**105-я сессия**

**Правила № 46 (устройства непрямого обзора)**

**Предложение по поправкам к Правилам № 46  
(устройства непрямого обзора)**

**Представлено экспертом от Германии\***

Рис. 6а

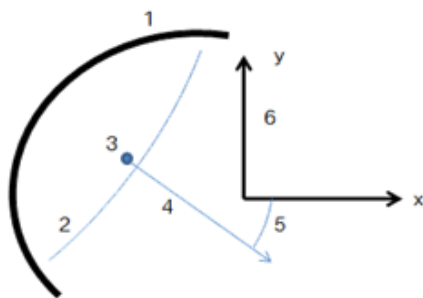
**15.2.4.3.2.3 Исходный угол стеклянного элемента зеркала – это угол, образуемый проекцией вектора нормали стеклянного элемента зеркала на поверхность дороги относительно оси x, привязанной к транспортному средству, когда стеклянный элемент зеркала находится в исходном положении.**

Исходное положение – это положение стеклянного элемента зеркала, в котором обеспечивается необходимое поле обзора в соответствии с пунктом 15.2.4.3.2. Исходное положение определяется в ходе процедуры испытания для предоставления официального утверждения типа.

Разница между исходным углом стеклянного элемента зеркала и максимальным углом поворота не должна превышать  $15^\circ$ . Стеклянный элемент должен поворачиваться только в направлении отвода поля зрения от транспортного средства.

**Рис. 6b**  
**Определение максимального положения поворота**

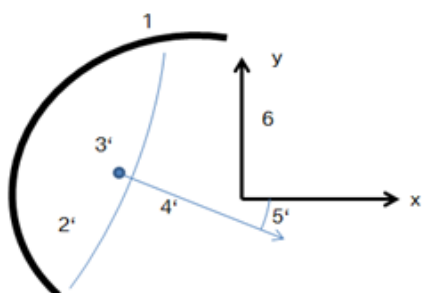
Максимальный угол поворота – это угол, образуемый проекцией вектора нормали стеклянного элемента зеркала на поверхность дороги относительно оси  $x$ , привязанной к транспортному средству, когда стеклянный элемент зеркала находится в положении максимального поворота.

Вектор нормали стеклянного элемента зеркала – это вектор, который проходит сквозь стеклянный элемент зеркала по вертикали и началом которого является центр тяжести стеклянного элемента зеркала<sup>1</sup>.

**Рис. 6с**  
**Максимальная допустимая разница между исходным положением и положением максимального поворота**

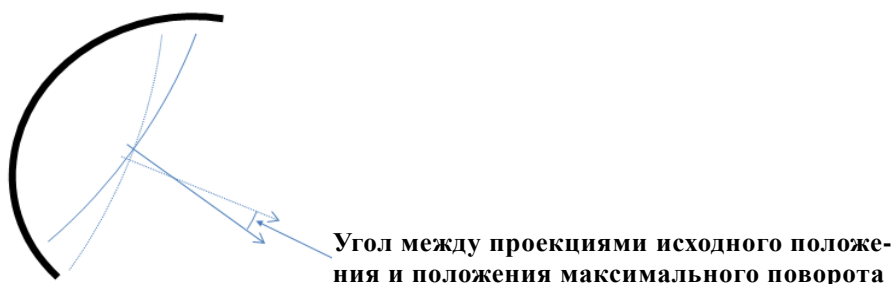
Угол между проекциями исходного положения и положения максимального поворота

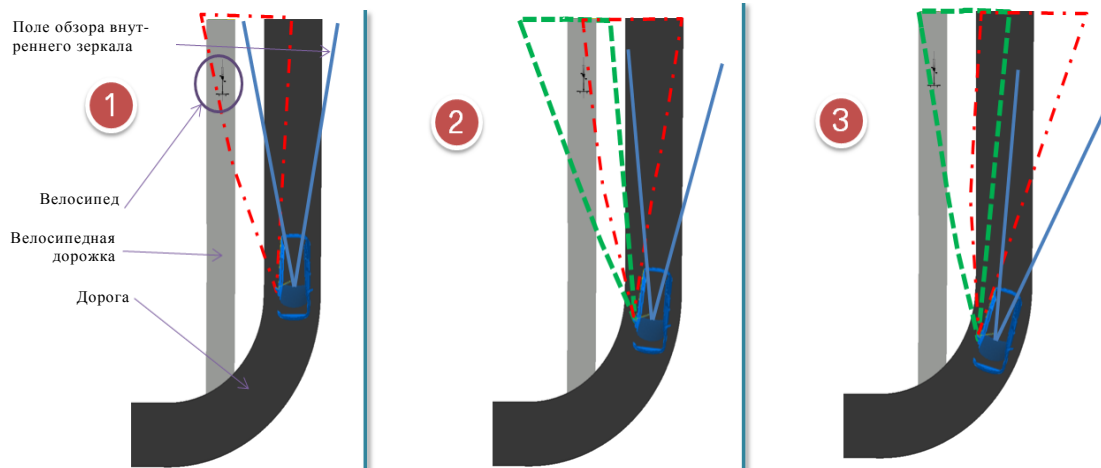
1. Действующий текст Правил № 46 ООН допускает использование только таких зеркал, которые не меняют измеренного поля зрения. Это ограничение сдерживает технический прогресс и может воспрепятствовать усилиям по преодолению опасных дорожно-транспортных ситуаций.
2. При нынешней конструкции зеркала во время маневра поворота участник дорожного движения, который может находиться в поле зрения водителя перед поворотом, оказывается вне этого поля зрения во время маневра поворота (см. рисунки ниже).

Транспортное средство находится перед поворотом дороги, и водитель собирается повернуть.

Велосипедист виден во внешнем зеркале заднего вида со стороны пассажира (поле зрения показано красной пунктирной линией).

Транспортное средство вошло в поворот, угол рыскания составляет  $8^\circ$ .

При стандартных неповорачивающихся зеркалах велосипедист исчезает из поля зрения водителя (обозначено красным). Однако при наличии поворотного зеркала, повернутого до упора, велосипедист по-прежнему находится в поле зрения (обозначено зеленым).

Благодаря поворачиванию зеркала обеспечивается сохранение исходного поля зрения в течение более длительного периода времени.

Когда угол рыскания достигает примерно  $18^\circ$ , велосипедист практически исчезает из поля зрения водителя, несмотря на поворот зеркала (обозначено зеленым).

Однако теперь находящегося вблизи транспортного средства велосипедиста, которому угрожает столкновение, можно увидеть через боковое окно.

3. Предполагается, что настоящее предложение о внесении поправок в Правила будет способствовать предотвращению таких опасных дорожно-транспортных ситуаций. Предлагается разрешить поворачивание стеклянного элемента зеркала со стороны пассажира транспортного средства, с тем чтобы у водителя было более широкое поле обзора во время маневров поворота, особенно при движении в городских районах, по сравнению с полем обзора, которое может обеспечиваться при помощи обычных зеркал.
